新竹縣政府工程查核代表照片表

工程名稱：新豐鄉新豐村德源街排水改善工程

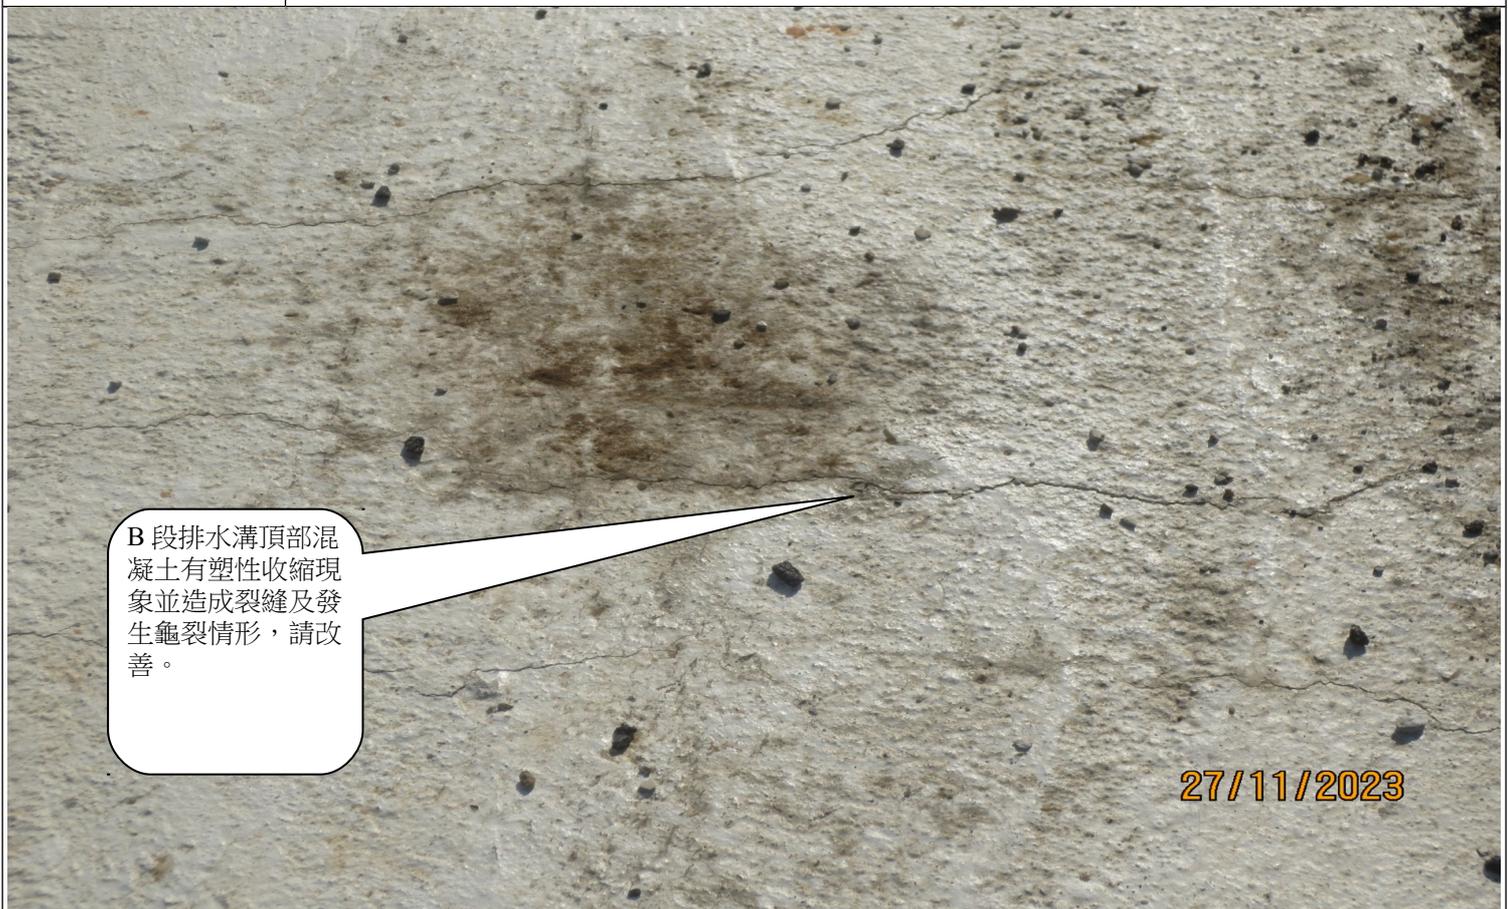
B 段排水溝頂部混凝土有塑性收縮現象並造成裂縫及發生龜裂情形，請改善。
